**Forum mondial de l'harmonisation
des Règlements concernant les véhicules****194^e session**

Accord de 1958 :**Examen de projets d'amendements à des Règlements ONU
existants soumis par le GRSP****Proposition de complément 4 à la série 03 d'amendements
au Règlement ONU n° 100 (Véhicules électriques)****Communication du Groupe de travail de la sécurité passive***

Figure 1
Mesure de la longueur développée

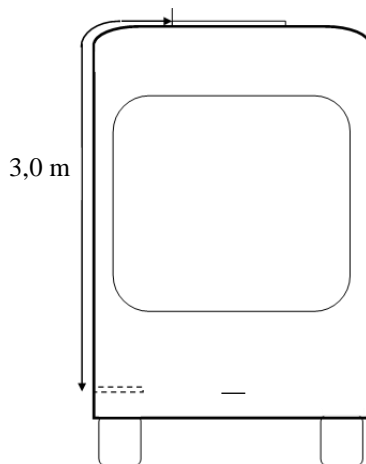
Paragraphe 5.1.1, lire :

Les composants sous tension doivent satisfaire aux dispositions des paragraphes 5.1.1.1 et 5.1.1.2 en ce qui concerne la protection contre les contacts directs. Les barrières de protection électrique, les carters de protection, les isolants solides et les connecteurs ne doivent pas pouvoir être ouverts, désaccouplés, démontés ou retirés sans l’aide d’outils ou, pour les véhicules des catégories N₂, N₃, M₂, M₃, O₃ et O₄, d’un dispositif manuel d’activation ou de désactivation ou d’un dispositif équivalent.

Cependant, les connecteurs (notamment la prise d’alimentation du véhicule) peuvent être désaccouplés sans l’aide d’outils, pourvu qu’ils remplissent une ou plusieurs des conditions ci-dessous :

- a) Ils satisfont aux dispositions des paragraphes 5.1.1.1 et 5.1.1.2 lorsqu’ils sont désaccouplés ;
- b) Ils sont munis d’un mécanisme de verrouillage (au moins deux opérations distinctes sont nécessaires pour séparer le connecteur de l’organe auquel il est raccordé). En outre, les autres éléments ne faisant pas partie du connecteur doivent pouvoir être retirés uniquement avec l’aide d’outils ou, pour les véhicules des catégories N₂, N₃, M₂, M₃, O₃ et O₄, d’un dispositif manuel d’activation ou de désactivation ou d’un dispositif équivalent, si l’on veut désaccoupler le connecteur ;
- c) La tension des composants sous tension devient égale ou inférieure à 60 V en courant continu ou à 30 V en courant alternatif (valeur efficace) dans la seconde qui suit le désaccouplement du connecteur.

Pour les véhicules des catégories N₂, N₃, M₂, M₃, O₃ et O₄, les dispositifs de couplage conductif qui ne sont pas sous tension sauf pendant la charge du SRSEE sont dispensés de la présente prescription s’ils sont situés sur le toit du véhicule et hors de portée d’une personne debout à l’extérieur du véhicule et, pour les véhicules des catégories M₂ et M₃, si la longueur développée entre le marchepied du véhicule et le dispositif de recharge monté sur le toit est au minimum de 3 m. S’il y a plusieurs marches du fait de la présence d’un plancher surélevé à l’intérieur du véhicule, cette longueur est mesurée à partir de la marche la plus basse permettant d’entrer dans le véhicule, comme l’illustre la figure 1.

Figure 1

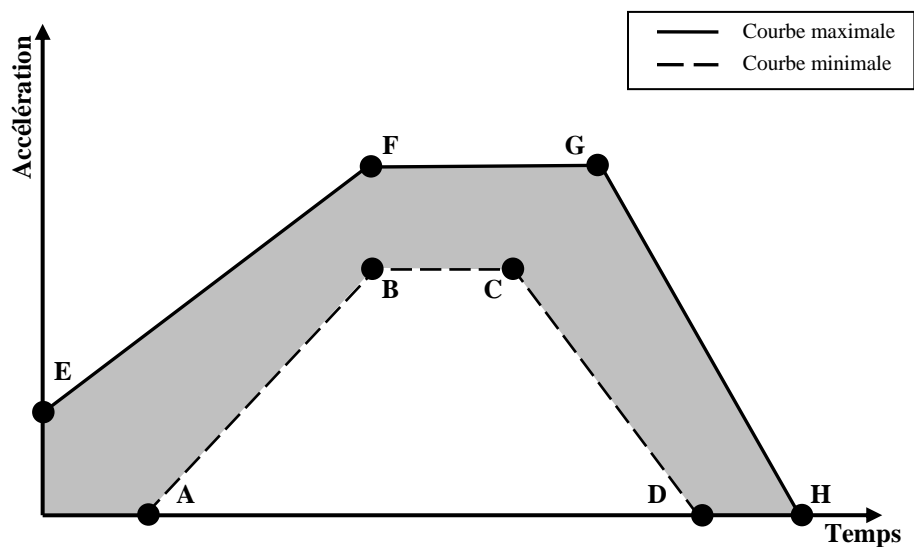
Annexe 9C, paragraphe 3.2, lire :

Le dispositif soumis à l'essai doit être décéléré ou accéléré selon les plages de tolérance définies dans les tableaux 1 à 3. Le constructeur décide si les essais doivent être menés dans le sens positif, dans le sens négatif ou dans les deux sens.

Les impulsions d'essai doivent être comprises entre les limites minimale et maximale définies dans les tableaux 1 à 3. Un niveau de choc plus élevé ou une durée plus longue que le prescrivent les tableaux 1 à 3 peuvent être appliqués si le constructeur le recommande.

Tableau 1 pour les véhicules des catégories M₁, N₁, O₁ et O₂¹ :

Point	Temps (ms)	Accélération (g)	
		Longitudinale	Transversale
A	20	0	0
B	50	20	8
C	65	20	8
D	100	0	0
E	0	10	4,5
F	50	28	15
G	80	28	15
H	120	0	0

Tableau 2 pour les véhicules des catégories M₂ et N₂ :

Point	Temps (ms)	Accélération (g)	
		Longitudinale	Transversale
A	20	0	0
B	50	10	5
C	65	10	5
D	100	0	0
E	0	5	2,5
F	50	17	10
G	80	17	10
H	120	0	0

Tableau 3 pour les véhicules des catégories M₃, N₃, O₃ et O₄ :

Point	Temps (ms)	Accélération (g)	
		Longitudinale	Transversale
A	20	0	0
B	50	6,6	5
C	65	6,6	5
D	100	0	0
E	0	4	2,5
F	50	12	10
G	80	12	10
H	120	0	0

Ajouter la nouvelle note de bas de page 1 au tableau figurant au paragraphe 3.2 de l'annexe 9C « Choc mécanique » :

- « 1 Pour les véhicules des catégories O₁ et O₂, à la demande du constructeur, les impulsions indiquées dans le tableau 2 du paragraphe 3.2 de l'annexe 9C peuvent être utilisées si la vitesse maximale par construction desdits véhicules est limitée à 100 km/h. ».
